SOPRINTENDENZA SPECIALE PER IL PIANO NAZIONALE
DI RIPRESA E RESILIENZA

Oggetto: **[ID: 9918] COSTA DI ROVIGO (RO):** impianto fotovoltaico a terra connesso alla rete elettrica per vendita di energia nel Comune di Costa di Rovigo (RO) di potenza pari a 43104,00 Kwp.
Procedimento ai sensi dell'art. 23, del D.lgs. 152/2006 VIA
Proponente: AIEM GREEN S.r.l.
Richiesta di documentazione integrativa

Fig. 4 Estratto del PATI

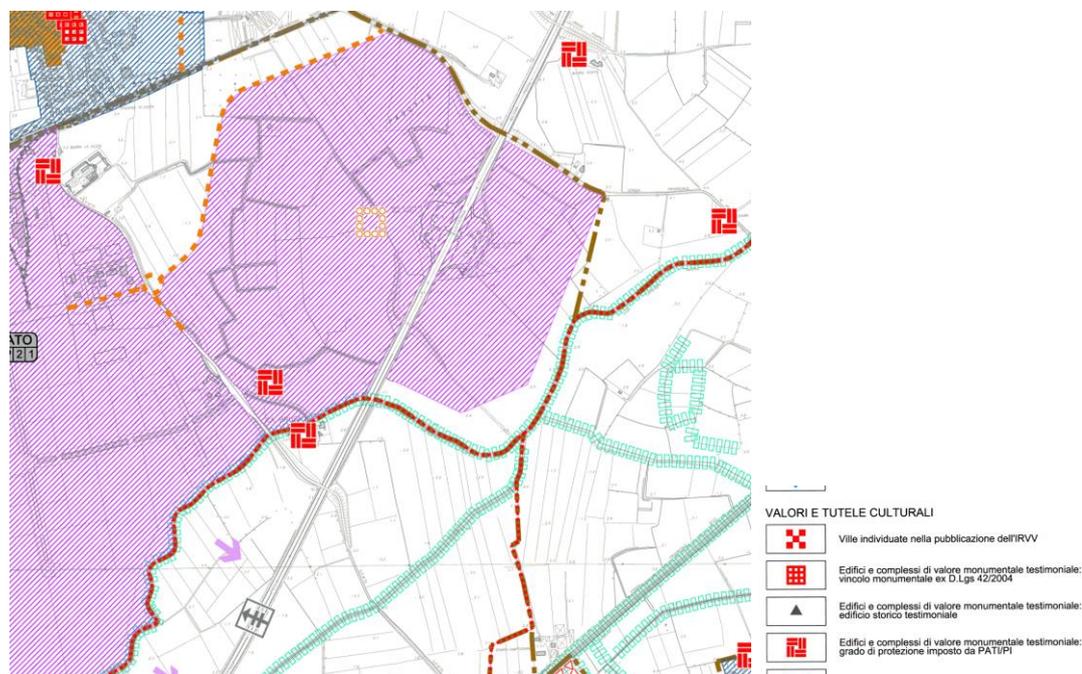
3. Si chiede di voler approfondire il rapporto del progetto in esame con gli elementi indicati come Valori e Tutele del PATI, in particolare, considerata la presenza di *Edifici e complessi di valore monumentale testimoniale con un grado di protezione imposto dal PATI* (art.7), si chiede di voler rappresentare lo studio di tali elementi tutelati e del loro rapporto con il progetto: andrà esplicitato inoltre quali siano le accortezze progettuali per evitare e/o diminuire gli impatti da e verso di essi (anche in termini di fruibilità sia fisica che visiva) proponendo eventualmente anche delle modifiche progettuali atte a limitare l’impatto delle opere e integrare al meglio il progetto con il contesto paesaggistico interessato, preservando il consolidato rapporto degli edifici tutelati con il contesto agricolo circostante.
